**AVIS RELATIF À LA PROTECTION
CONTRE LES EVENTUELS EFFETS NOCIFS ET NUISANCES
PROVOQUÉS PAR LES RAYONNEMENTS NON IONISANTS
GÉNÉRÉS PAR DES ANTENNES ÉMETTRICES STATIONNAIRES**

Commune : TINLOT - Exploitant : TELENET GROUP

Référence exploitant : LG2205C

Rapport n° 3849 / 2025

Figure 1 : Vue en plan des lieux de séjour et des points de contrôle

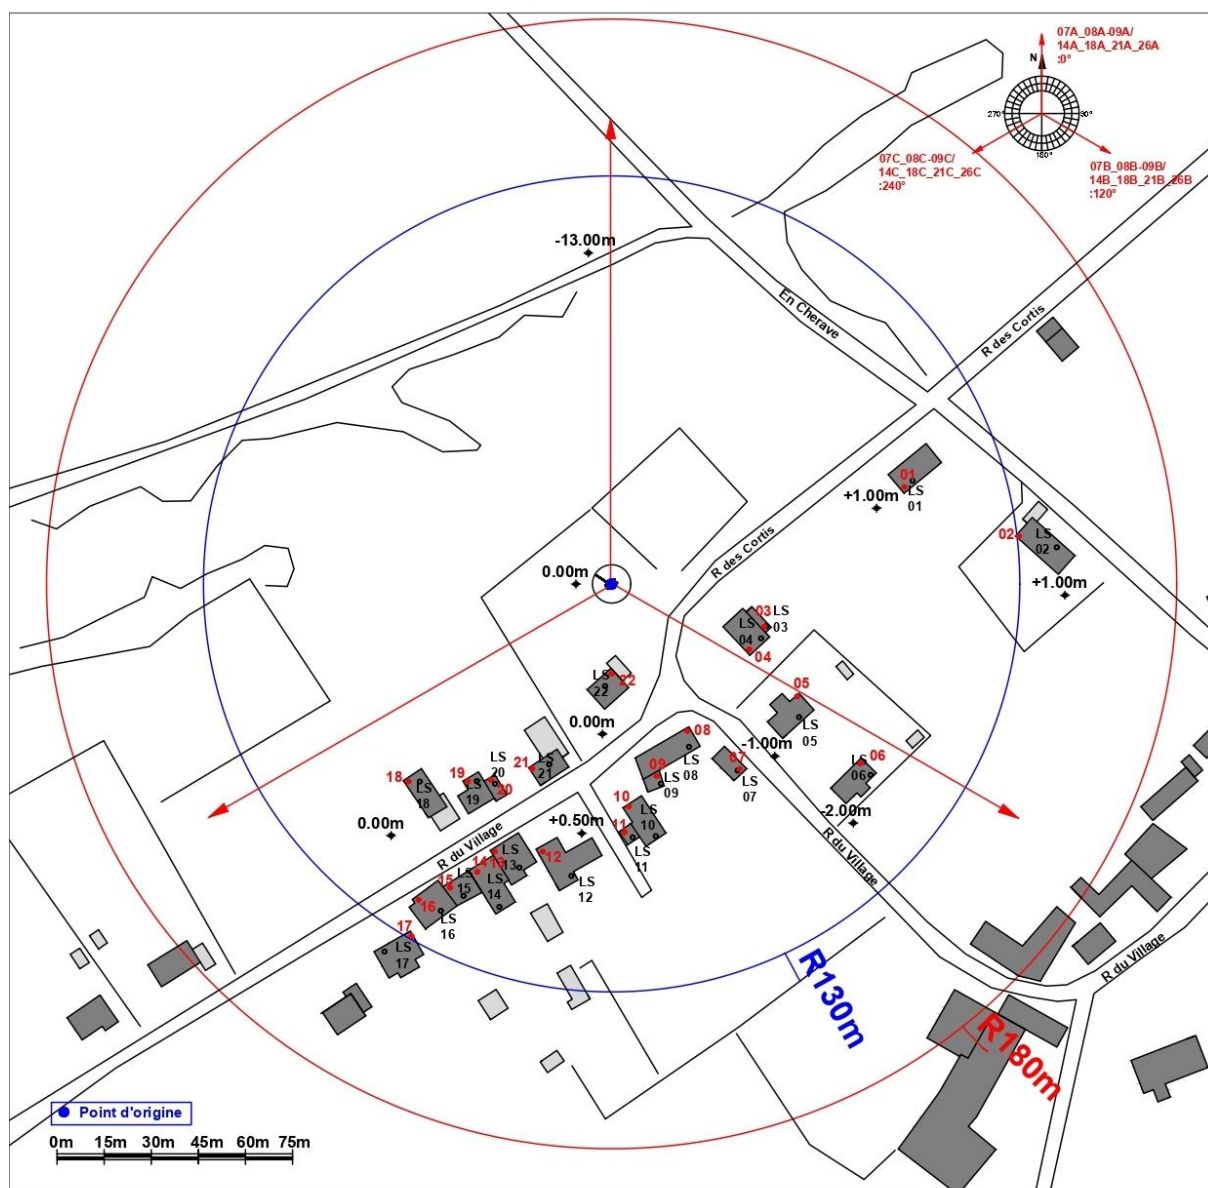
Les fréquences d'émission, la puissance rayonnée par chacune des antennes et leur gain permettent de déterminer le rayon de la zone à analyser. Tout dépassement de la limite par installation est exclu en dehors de cette zone. Le tableau 2 reprend les 35 LS² pour lesquels l'indice d'exposition est le plus élevé. Les différentes colonnes indiquent :

- le numéro du point de contrôle repris sur un des plans de la figure 1;
- le numéro du LS dans lequel se trouve le point de contrôle de la 1^{ère} colonne ;
- l'atténuation d'obstacle prise en compte pour le calcul de l'indice d'exposition dans le LS ;
- le résultat du calcul de l'indice d'exposition.

N° point de contrôle	LS	Atténuation (dB)	Indice d'exposition relatif à la limite par installation IE_i
18	LS18	3,0	0,721
6	LS06	3,0	0,630
19	LS19	3,0	0,437
13	LS13	3,0	0,416
15	LS15	3,0	0,384
16	LS16	3,0	0,360
14	LS14	3,0	0,333
1	LS01	3,0	0,325
17	LS17	3,0	0,297
2	LS02	3,0	0,235
12	LS12	3,0	0,213
10	LS10	3,0	0,158
5	LS05	3,0	0,142
3	LS03	3,0	0,120
4	LS04	3,0	0,115
11	LS11	3,0	0,109
21	LS21	3,0	0,080
8	LS08	3,0	0,076
20	LS20	3,0	0,071
7	LS07	3,0	0,055
22	LS22	3,0	0,050
9	LS09	3,0	0,035

Figure 2 : Vue en plan des installations d'antennes dans un rayon de 300 mètres autour de l'installation faisant l'objet de la demande d'avis

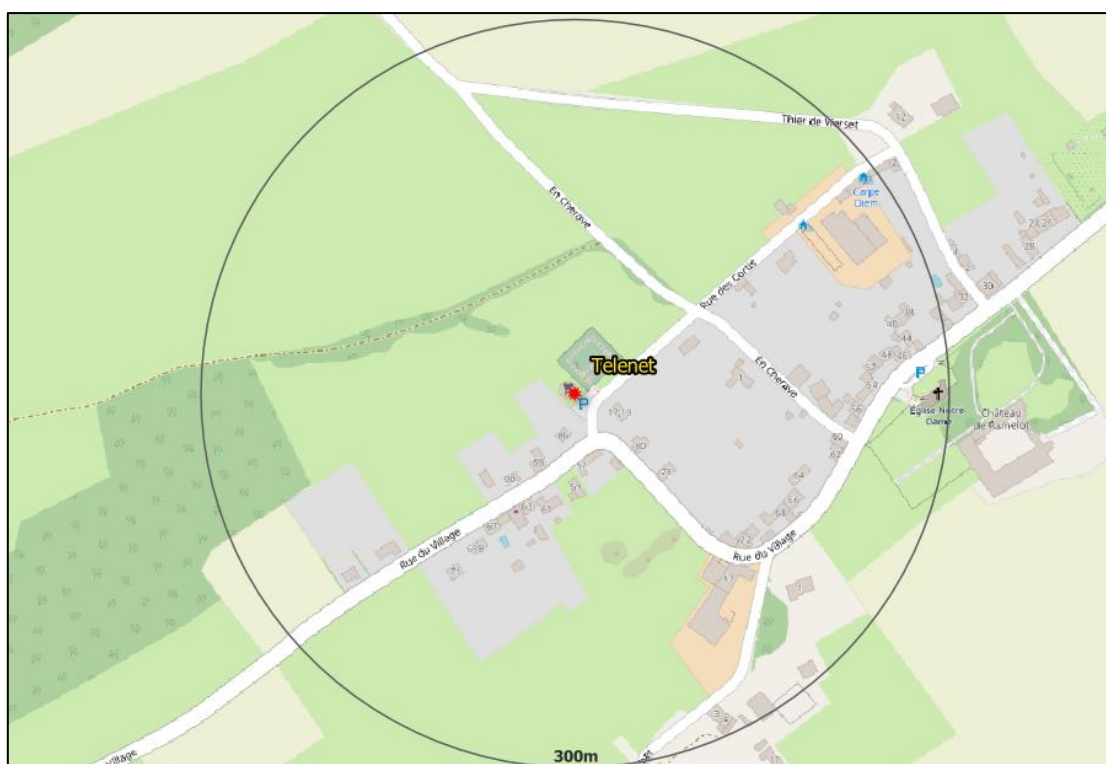
Le plan en projection verticale de la figure 2 indique la localisation des installations d'antennes émettrices stationnaires visées par le décret et situées dans un rayon de 300 mètres autour de l'installation référencée dans le paragraphe 2 et localisée au centre du cercle. Les données de localisation de ces antennes et les avis correspondant sont accessibles via le cadastre en ligne des antennes émettrices stationnaires⁸. Les installations prises en compte dans l'évaluation du respect de la limite cumulative sont les installations d'antennes émettrices déclarées en service par l'exploitant à la date du présent avis, à l'exception de l'installation référencée dans le paragraphe 2 et éventuellement d'autres installations ayant fait l'objet d'une demande d'avis à la même date et qui sont situées à l'intérieur de la zone de 300 mètres de rayon.

- a) il y a au plus 4 installations d'antennes émettrices stationnaires présentes dans la zone d'évaluation de 300 mètres de rayon représentée dans la figure 2, y inclus l'installation référencée dans le paragraphe 2 : la limite cumulative définie à l'article 4, §2 du décret est nécessairement respectée dans les lieux de séjour à l'intérieur de la zone d'évaluation de 300 mètres de rayon ;

- b) il y a exactement 5 installations d'antennes émettrices stationnaires présentes dans la zone d'évaluation de 300 mètres de rayon représentée dans la figure 2, y inclus l'installation référencée dans le paragraphe 2 et il existe, pour 3 ou 4 de ces installations, un avis attestant le respect de la limite abrogée de 3 V/m : la limite cumulative définie à l'article 4, §2 du décret est nécessairement respectée dans les lieux de séjour à l'intérieur de la zone d'évaluation de 300 mètres de rayon ;

- c) dans tous les autres cas, il a été vérifié que la limite cumulative définie à l'article 4, §2 du décret n'est pas dépassée dans les lieux de séjour sur base du nombre d'installations localisées dans la zone d'évaluation de 300 mètres de rayon représentée dans la figure 2, de leur localisation ainsi que des données inscrites dans la figure 1 et au paragraphe 4 du présent avis et dans les avis attestant le respect de la limite par installation ou de la limite abrogée de 3 V/m relatifs aux autres installations reprises dans la figure 2.

Compte tenu des considérations ci-dessus, il apparaît que l'intensité du rayonnement électromagnétique généré, dans les lieux de séjour situés dans un rayon de 300 mètres autour de l'installation référencée dans le paragraphe 2, par l'ensemble des antennes émettrices stationnaires de l'ensemble des exploitants du même site d'antennes émettrices stationnaires respecte la limite fixée à l'article 4, § 2 du décret.
